對於治理揚子江之意見

揚子江水利委員會印

李儀祉

甲圖

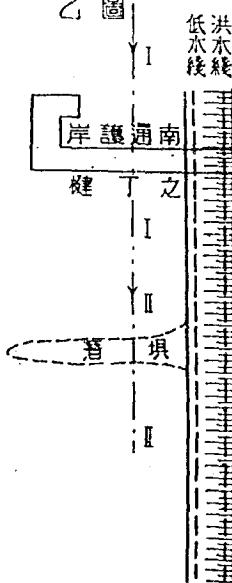
余同意查博士之見，謂如丁壩等工不適用於宏深如揚子江之河流。堵塞河之歧股較為有効辦法。且不為航運計丁壩亦無所用之也。以丁壩護岸在南通似已見失敗。水深之處丁壩伸入深槽益遠，似不能勝水溜之衝急。為護岸脚計，用清壩似較為妥穩。且較省費。

丁壩及清水壩適當水溜之情形視左圖可以明了。丁壩有縮狹河幅，刷深河床之作用，但在揚子江概括言之兩種作用似都不需。所需要者岸脚之穩定耳。且丁壩在河床尚未刷深之前

，有增高洪水面之可能，則似又增一危險。要河床寬泛之處，丁壩非絕對不可用，但須極加
慎審耳。

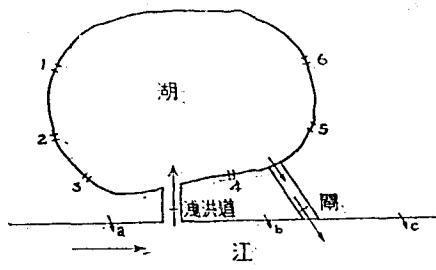
(甲) 江洪入湖之時必其水位增高之時。沿湖之周築有圍堤，使可以範其最高之水。此水將候江水大落以後由閘排出，以歸於江，其排出頗需時月。則莫若多設數閘於湖堤如1. 2. 3. 4. 5. 6. 等，開渠引導使灌溉湖周之地而由江堤涵洞a. b. c. 排之於江，既可助閘之不足以供排

水，又可以利用以灌溉，是一舉而兩得也。

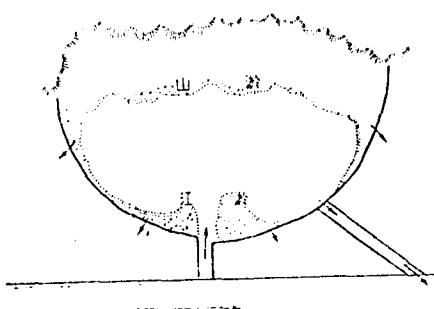
凡湖之淤其質之來源有二，一爲江洪所帶入限於洪水之時，一爲山間傾下之質，大雨時輒有之。其淤澱之地位，可以視下圖：

無論淤之來自山或自江，要皆在沿湖之際，非在湖之中心。故於引水自湖以漑低地之時，用攬泥機以揚起其已灘落之坭，使磕水流出土間，頗易辦到。是不過多一番功力耳。而賴此以

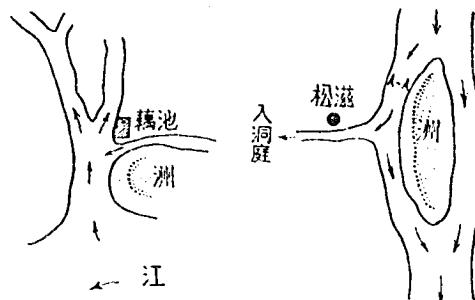
松滋口之形勢如左圖。流量站設於水汊之二處，由松滋流入洞庭者只其所測流量之一部分。測流量站員只知奉命而自無審斷力，亦大弱點。

藕池口之形勢又如上圖。測流量站宜在洲汊口下，又宜在兩分股中各測之以作校正。

(甲) 上車灣

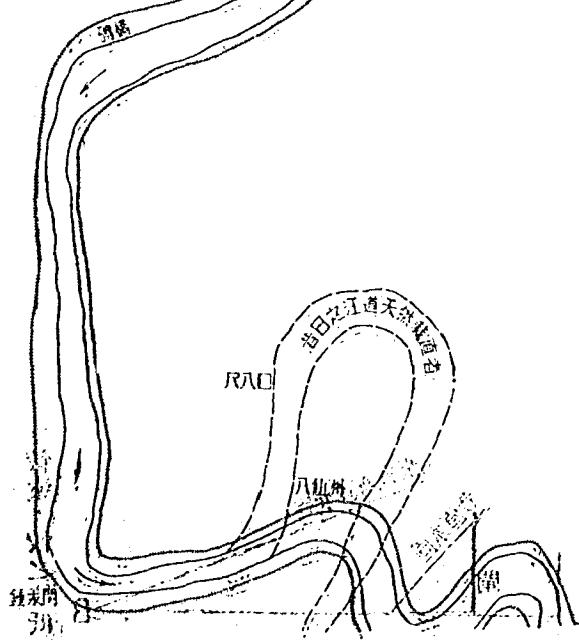
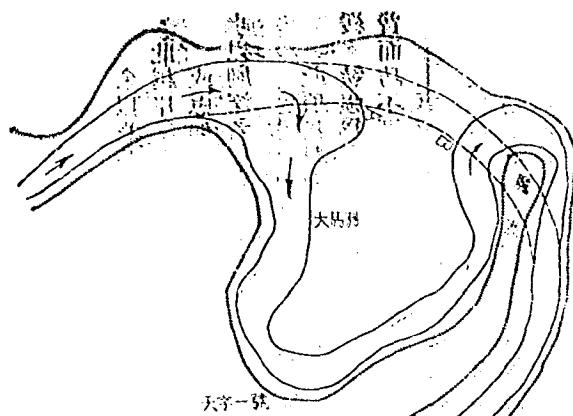
天字一號至磚橋距離雖最近，然余以不如於大馬洲取 A B 線（視左圖）裁直爲佳。蓋欲裁直之收功，莫若視河流之自然趨向。大馬洲 A B 二處，有相向相就之勢，天，磚二處，則仍爲相背之勢。且 A B 成自然弧形，而天，磚裁直以後大馬洲 A 處仍不免日展向東。

岳陽紳士向予言鍾支門（王公橋）處距洞庭湖只三八〇公尺，若天字一號及磚橋裁直而後，水流湍急不難於鍾支門洞穿至湖而又多一入湖之口矣。此言亦頗有見不能不加以考慮。（視後圖）

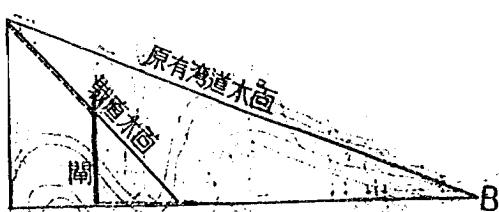
若爲避免船運迂迴計，尚在轉彎處開一通船渠道，設船閘以調劑水面，轉道仍舊且不必搬移；蓋原有河道迂迴而平緩，不啻有堰之作用（觀下圖），如此則有二益焉：

(一)外濶時此段均可行舟；(二)縮短路程，但亦有二損焉：

(一)多一過閘之煩累；(二)航渠上下不免生淤，須加清除，或大水時開閘以洗之。
